Referat af møde mellem Dragør Kommunes Forvaltning og klubber i Dragør Vandaktivitet

Dato: 29. november 2021, kl 16-18
Sted: Madsens Krog, Nordre Mole og Dragør Sejlklubs klubhus

Bilag: A. Materiale udleveret af administrationen på mødet
B. Skitse vandareal på Nordstranden

Klubbernes beskårede fremtidige vandareal

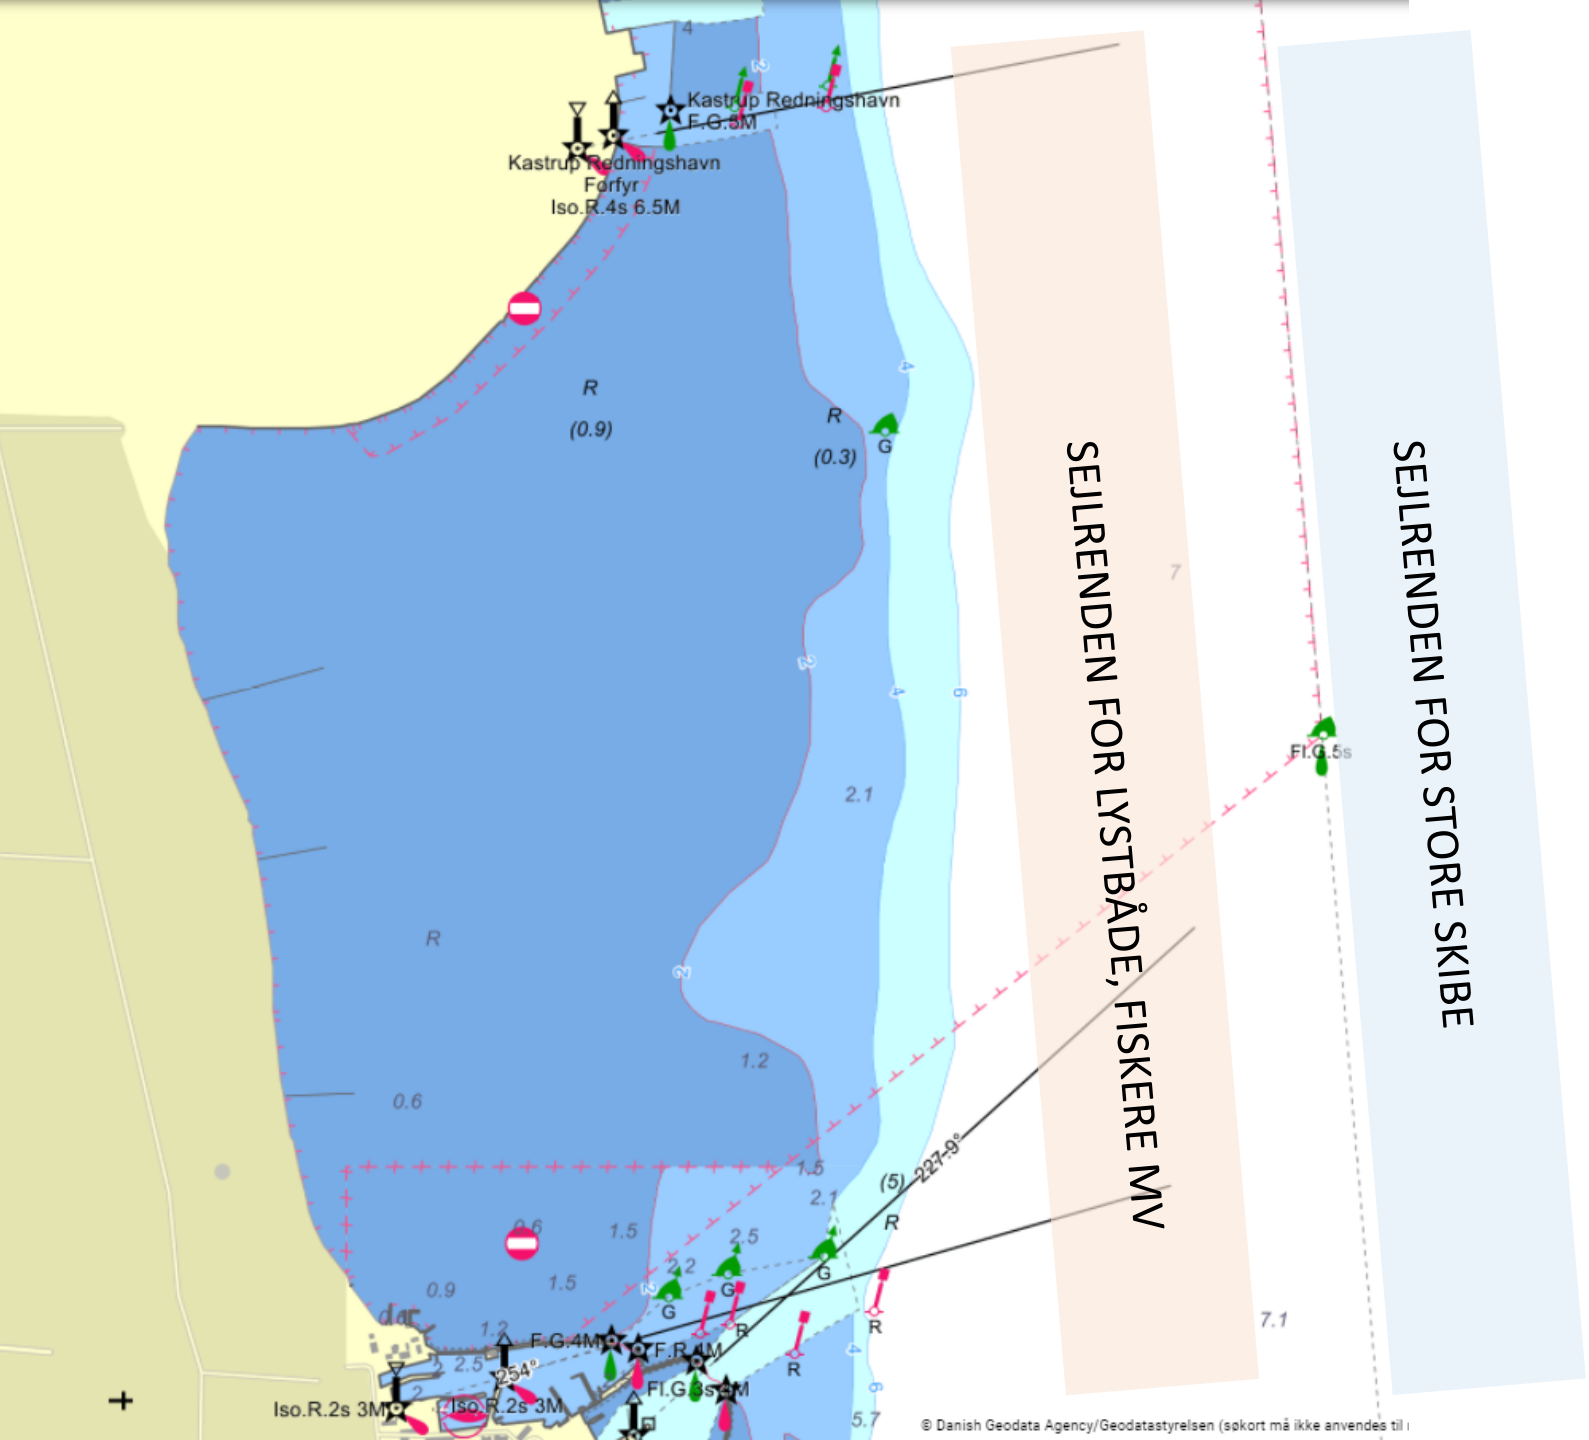
Det nuværende forslag kan ikke imødekomme dette med hhv. en ikke egnet lagune og et for lille havområde, der vil være alt for meget åbent hav.

Det tilbageblivende vandareal mellem det foreslåede forland og farvandet ud til 2-3 meter kurven vil blive væsentligt indskrænket i størrelse, men frem for alt vil farvandet ændre karakter (kraftigere strøm og bølgegang), der ikke på samme måde som i dag kan facilitere især ungdoms- og uddannelsesaktiviteterne.

Nuværende brug af vandareal:

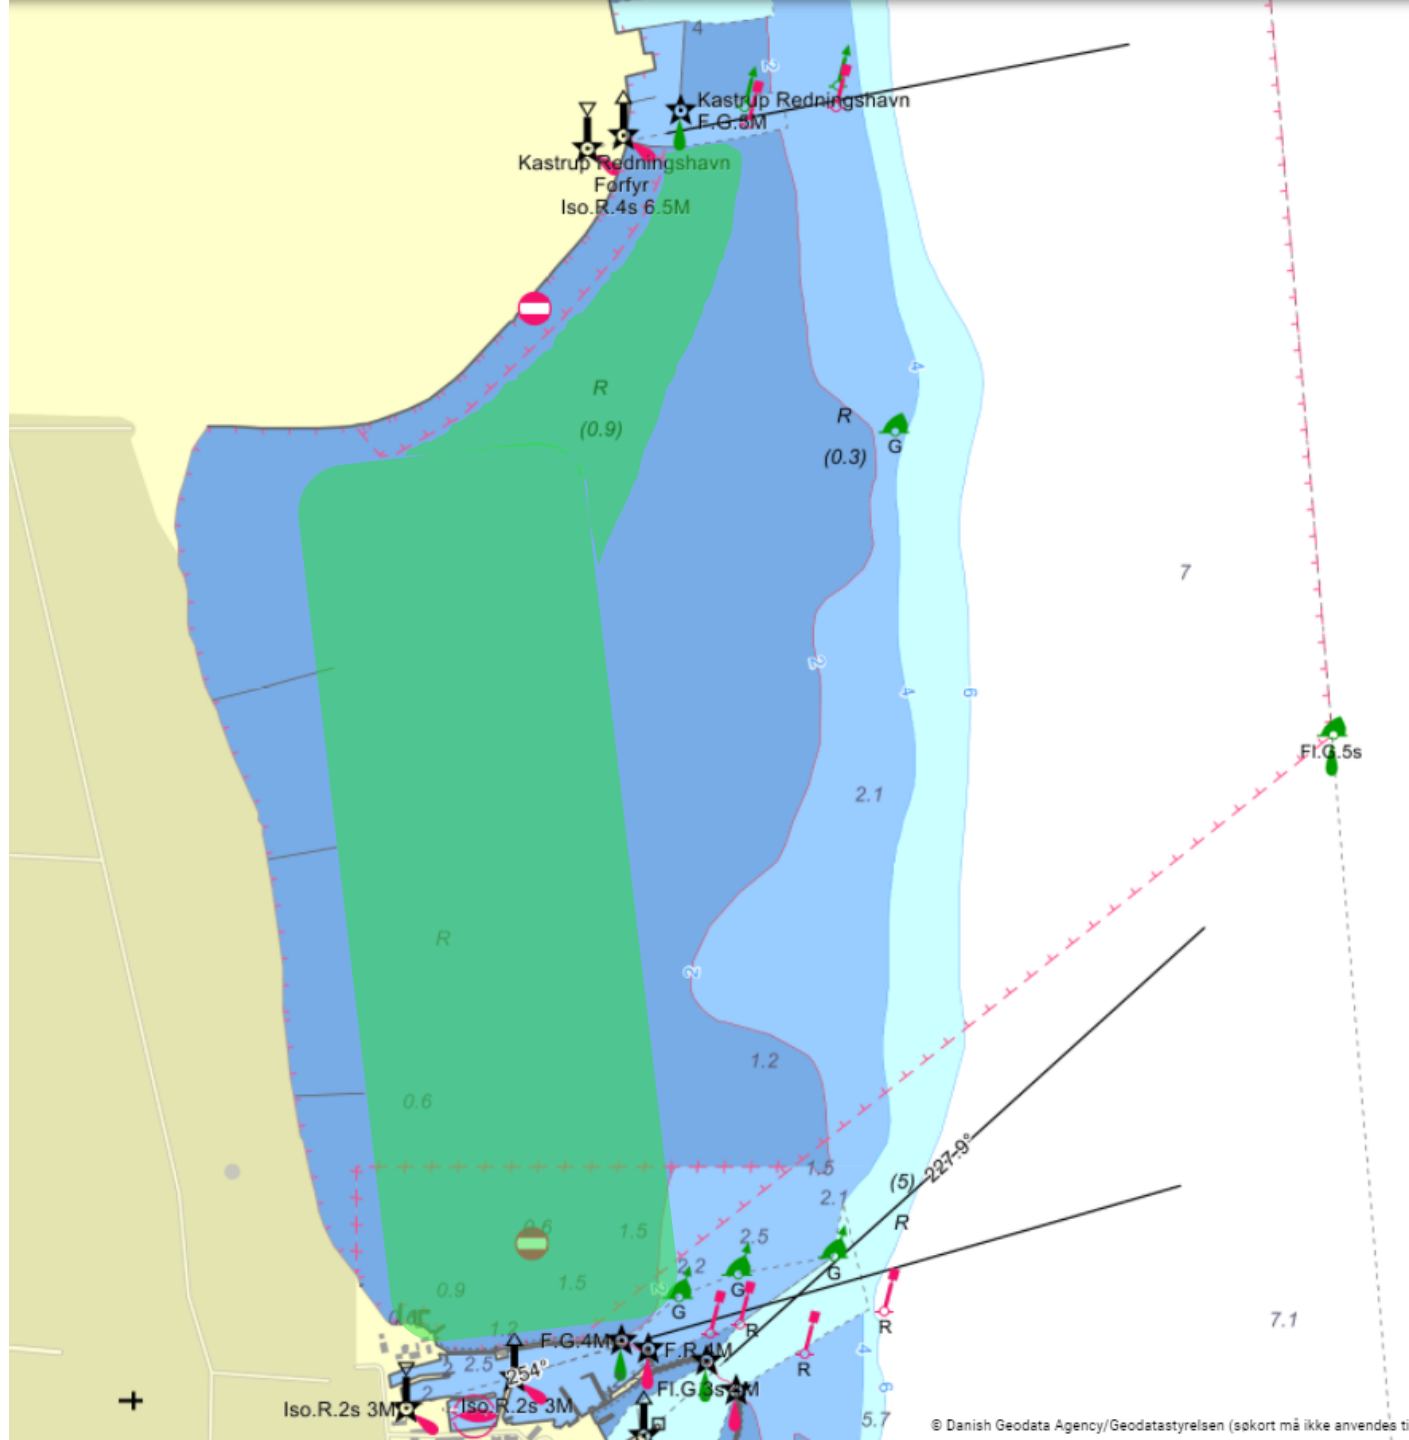
De 4 klubber fortalte enslydende, at det af forslaget berørte vandareal er det primært benyttede til uddannelse og træning af klubbernes nye medlemmer samt ugentlige aktiviteter i øvrigt (konkurrence, tursejls mv). Se vedlagte skitse.

Placering af 'langt ude dige' og/eller kystnær forstrand/dige som alternativer

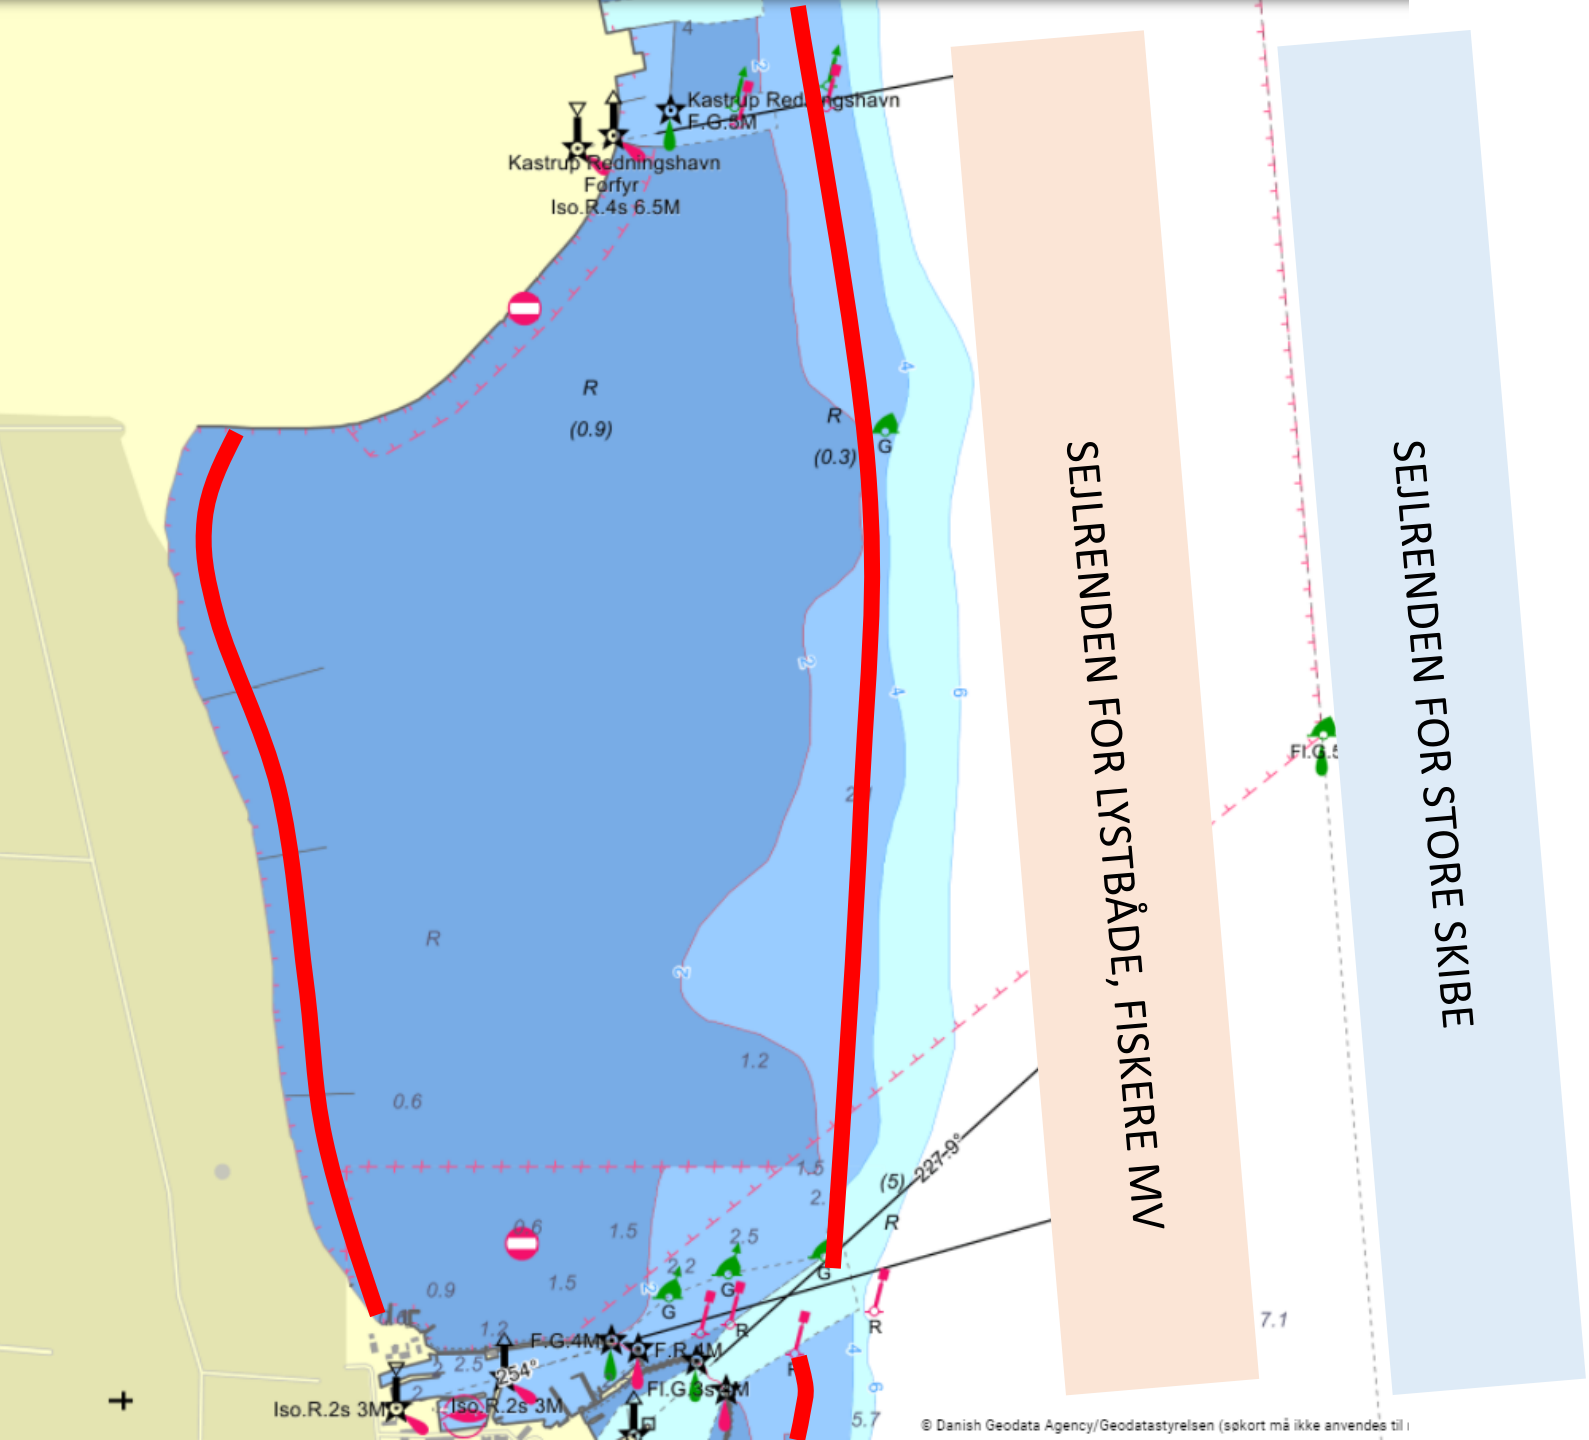
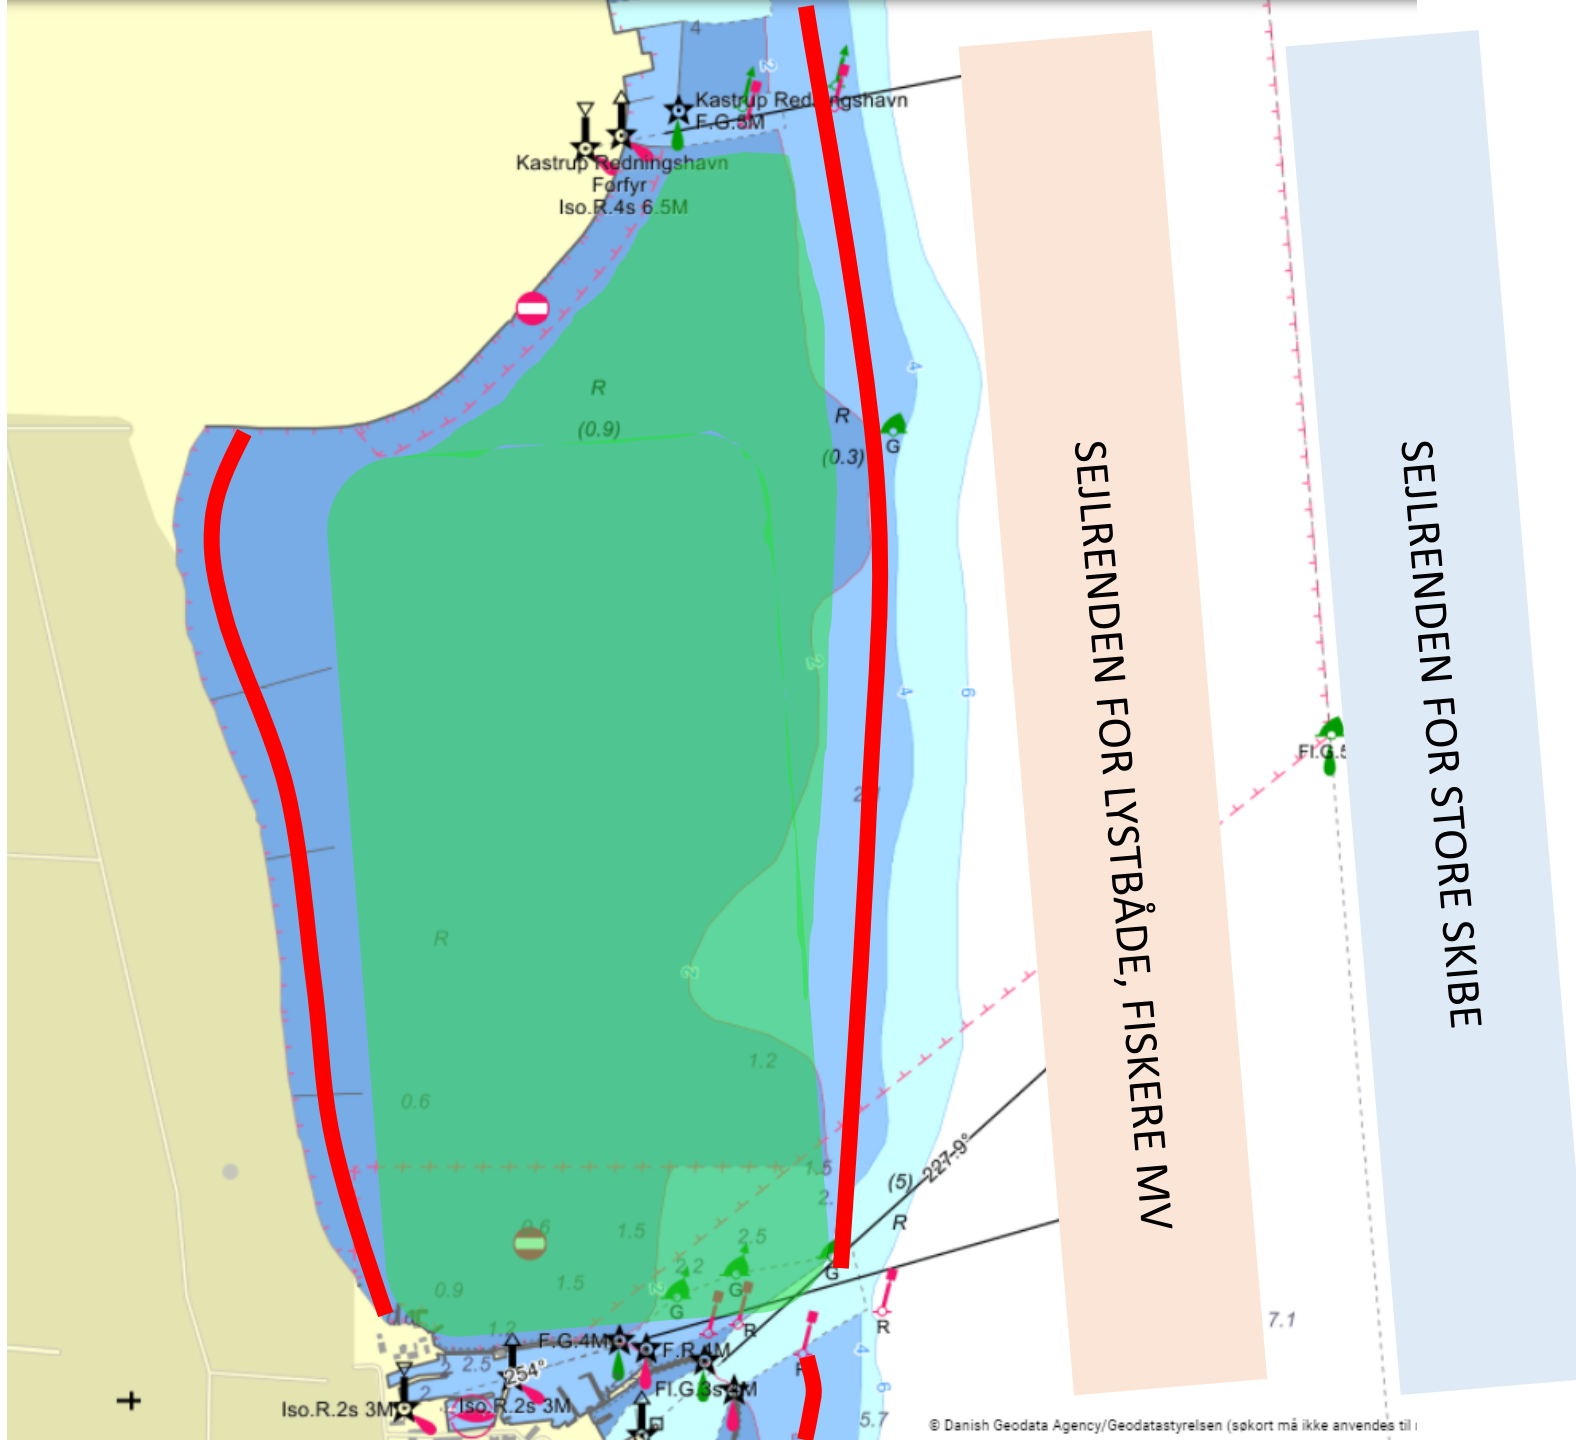
Klubberne foreslår enstemmigt, at kystsikringen enten lægges helt ind på Nordstranden med et kort forland, eller lægges 'langt ude', så de nuværende aktiviteter kan opretholdes. En kombination af en kortsigtet løsning langs kysten og en senere opbygning af sikring 'langt ude' er også mulig.

En fordel ved en sikring 'langt ude' er, at det nuværende vandareal kan få en endnu højere brugsværdi kombineret med en forbedret sikkerhed/beskyttelse for brugerne af vandet.
